From 5.1, 2, e 5.1, 2, e @amsterdam.nl>
Subject **FW: eerste reactie ter bespreking donderdag**
To 5.1, 2, e 5.1, 2, e @haskoning.com>
Cc 5.1, 2, e < 5.1, 2, e @amsterdam.nl>
Date March 24, 2026, 4:59:05 PM CET

Van: 5.1, 2, e 5.1, 2, e @Rotterdam.nl>
Verzonden: dinsdag 24 maart 2026 16:29
Aan: 5.1, 2, e 5.1, 2, e @amsterdam.nl>
CC: 5.1, 2, e < 5.1, 2, e @amsterdam.nl>; 5.1, 2, e 5.1, 2, e @Rotterdam.nl>; 5.1, 2, e 5.1, 2, e @amsterdam.nl>
Onderwerp: eerste reactie ter bespreking donderdag

Ontwerpnota Integraal Referentieontwerp

Klant:	Gemeente Amsterdam
Referentie:	BJ4691-HAS-NOK023-160-C1
Status:	Concept/07
Datum:	13 februari 2026

Inhoudelijk ter bespreking

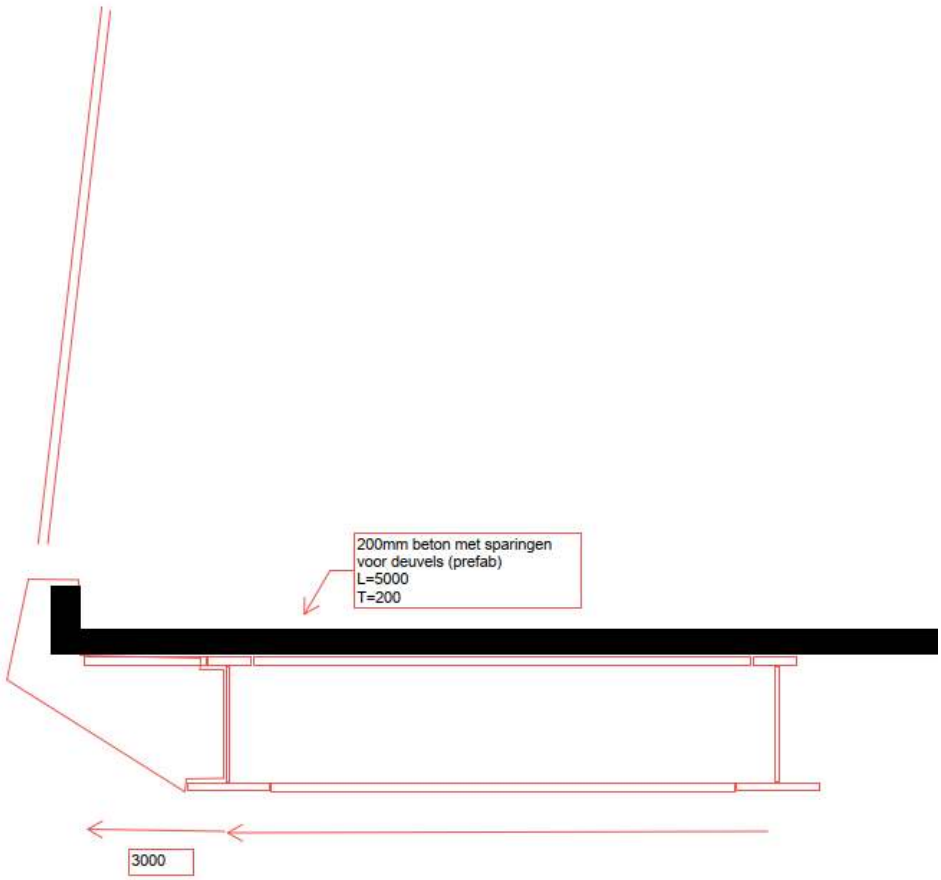
1. Toelichting/discussie op volgende punten:
    a. Inheidiepte algemeen
    b. Bouwkuip (binnenkuip m2? 91*12) en horizontale stijfheid
    c. Wel of geen koppeling kelders

d. Remmingwerken (diepte en clash bouwkuip)
    e. Basculebrug materialisatie
    f. Bascule hooggelegen brugdek (constructiehoogte 1,65m ?). Brugdek in NL is oneconomisch en kost extra breedte val

g. Basculebrug enkel of dubbel (extreme zettingsgevoeligheid dubbel val, eigenfrequentie)
    h. Extra breedte bovenbouw bruggen (2 meter)
    i. Bovenbouw hoofdoverspanning tonnages staal lijken hoog (door zware koker aan zijkant): diagonale hangers

j. Bovenbouw hoofdoverspanning staal betondek
    k. Stalen aanbruggen hoeveelheden ?
    l. Waarom geleidewerk kop basculekelder HO-zijde niet 4 zijdig symmetrisch tov aanvaring

m. Als wachtplaatsen ook kerende functie hebben waarom dan lichter uitgevoerd
    n. Op basis waarvan is sober / high end gemaakt (VVK is alternatief maar niet high end). Zoals al eerder aangegeven hebben wij in het verleden wel gewerkt met opslagen +10% en +20% voor esthetische kwaliteit. Het lijkt hier een vertroebeling van esthetiek en duurzaamheids-ambities zouden wij gescheiden houden (Groene verbinding). Kostenstappen hier zijn heel groot (330 / 409 / 450) Waarom is koppeling vallen alleen bij high end.

o. Toepassing VVK in basculebrug
    p. Wat is +2,5m in de aanbruggen op tekening
    q. Zon en wind.
    r.
